**Conseil économique et social**

**Forum mondial de l'harmonisation
des Règlements concernant les véhicules****Groupe de travail de la sécurité passive****Cinquante-sixième session**

Règlement n° 94 (Choc avant)**Proposition de série 03 d'amendements au Règlement n° 94
(Choc avant)****Texte communiqué par l'expert de la France en tant que Président
du groupe de travail informel des essais de choc avant***

Figure 1

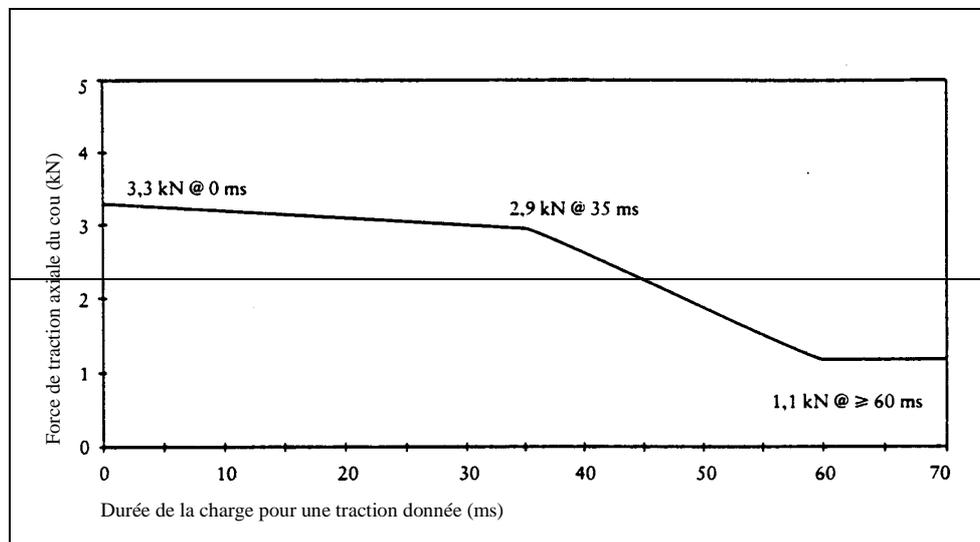
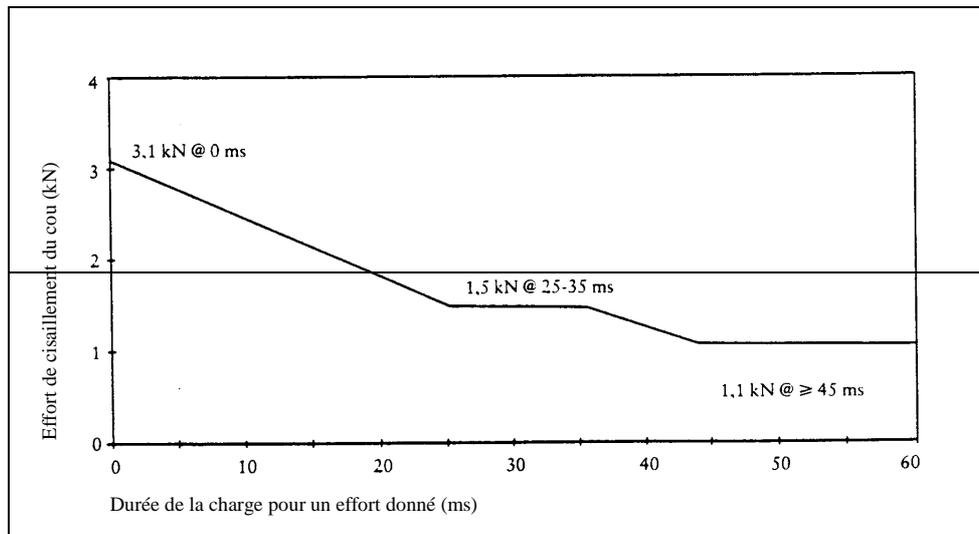
Paragraphe 5.2.1.2, modifier comme suit:

«5.2.1.2 Les critères de lésion du cou (~~NIC~~) ne doivent pas être supérieurs aux valeurs indiquées ~~sur les figures 1 et 2~~[†] ci-dessous:

- a) La force de traction axiale du cou ne doit pas être supérieur à 3,3 kN;
- b) L'effort de cisaillement avant/arrière à la jonction tête/cou ne doit pas être supérieur à 3,1 kN;
- c) Le moment de flexion du cou autour de l'axe y ne doit pas être supérieur à 57 Nm en extension.

Modèle B

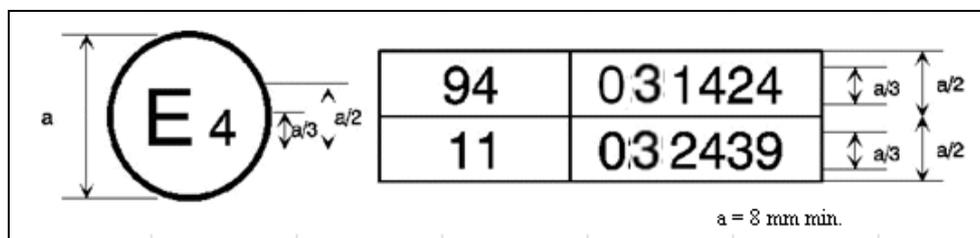
~~La marque d'homologation ci-dessus, apposée sur un véhicule, indique que le type de ce véhicule a été homologué aux Pays-Bas (E 4), en application des Règlements n° 94 et 11[†]. Les deux premiers chiffres des numéros d'homologation signifient qu'aux dates où les homologations respectives ont été délivrées, le Règlement n° 94 comprenait la série 02-03 d'amendements et le Règlement n° 11 comprenait la série 02-03 d'amendements.».~~
